2018.10.11.
국정감사 보도자료

**삼성전자 기흥공장 이산화탄소 누출 사망사건은
예견된 산재. 2013년에 이미 이산화탄소 사건
대응미비 지적 있었다.**

“2013년 안전보건공단, 종합보고서 통해 삼성전자 기흥공장
이산화탄소 대비 소홀 문제 수차례 지적”

사진 4-8

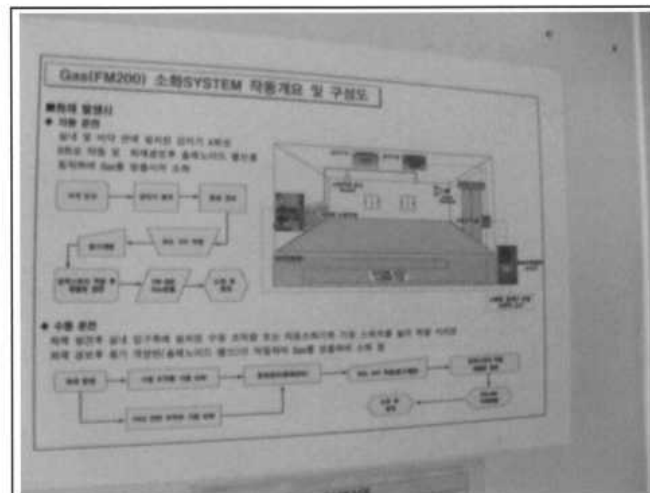
4-12. 소화설비의 조작방법과 위험요인 이해 미흡

- 6-1,2라인의 옥외 CCSS 솔벤트룸 관계자가 입구에 설치된 FM200 소화설비의 수동조작방법에 대해 충분히 이해하고 있지 못함.
 - CO2소화약제를 사용하는 것으로 이해하고 있음.
 - 대피관련내용이 매뉴얼에 미흡함
 - CO2방출시 산소농도가 저하되어 15% 이하이면 의식을 잃는 것으로 이해함.
 - 누름스위치로 작동하지 않을 경우의 조작방법을 명확히 알지 못함.

- 가스 소화설비는 비상시에 사용되기 위해서 설치된 것이며 시간을 다투는 상황이 발생하므로 평상시에 정확한 조작방법을 훈련해야 하며, 가스자체의 위험성도 무시할 수 없으므로 에 대한 이해가 되도록 하여야 함.

- 실제 사용되고 있는 약제와 약제의 위험을 숙지하여야 함.
- 가스자체의 위험성이 있으므로 이에 대한 이해와 함께 조작 후 방출전 대피가 필요함.
- 만일의 CO2 방출시 설계농도 0.5%이면 산소농도는 20%까지 낮아지나, 산소의 결핍보다는 CO2자체의 독성으로 사망사고가 발생할 수 있음이 이해되어야 함.
- 누름 스위치로 작동하지 않을 경우의 수동조작방법을 정확히 훈련 하시기 바람.

사진 4-37

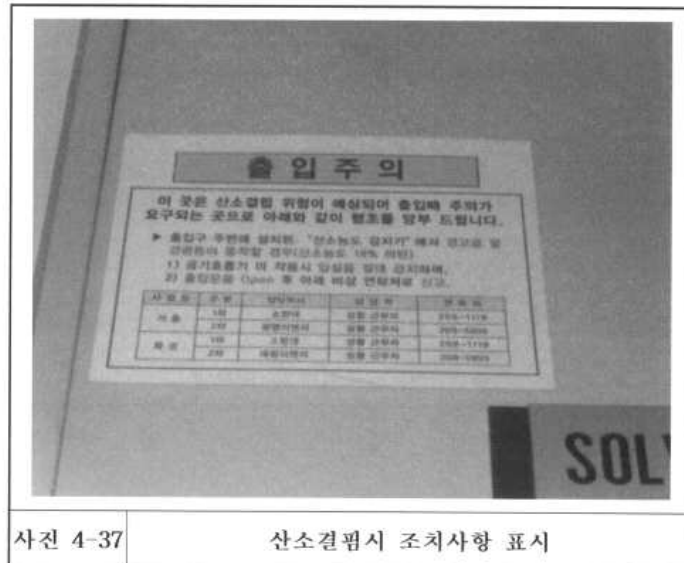
4-35. 질식사고에 대한 충분한 이해의 미흡

- SR-1, SR-3의 CCSS 출입구에 산소농도감지기 경고음 및 경광등이 동작할 경우(산소농도 18%미만) 1) 공기호흡기 미착용시 입실을 절대 금지하고 2) 출입문을 Open 후 비상연락처로 신고하도록 하고 있으나
 - 솔벤트룸의 산소저하 원인과 조건이 다른 룸과 다른 상태에서 비상대응에 부적절한 상황이 초래될 수 있으며
 - 18%미만일 경우 숨쉬기가 힘든 것으로 과대평가하고 있음.

- 폐수처리장의 위험작업, 특히 밀폐공간작업과 관련하여 그러한 작업에서 발생할 수 있는 사고유형, 사고유형의 근본적인 원인 및 인식방법 대응방법에 대한 이해가 다소 미흡함. (예, 산소의 농도가 저농도(0.5%) 저하됐다고 할때 CO₂, CO, N₂, 유기가스 등의 침입이 원인일 수 있으며 이에 대한 위험의 현상과 대응방법이 다름)

사진 4-41 유해위험물질목록에 CO2 누락

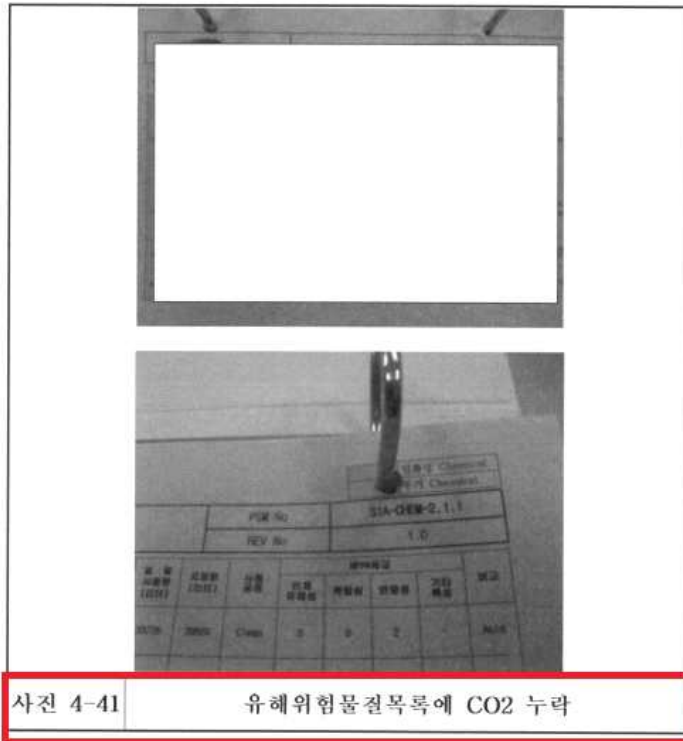
4-40. S1-Ph 1라인 공정안전보고서 부적절

- S1 A Line이 S1-Ph 1라인의 경우 해당 라인 전체의 보고서가 없다고 하고, 개별팀별로 PSM 보고서를 보관하고 있으나 내용상 여러 가지 결함이 많으며 사실상 제대로 운영되고 있다고 판단하기 어려움. 다른 라인도 별반 다르지 않음.
- 유해위험물질목록에 CO2가 누락됨(현장 관계자는 공정에 직접 관계된 물질만 관리해야 하는 것으로 이해함)
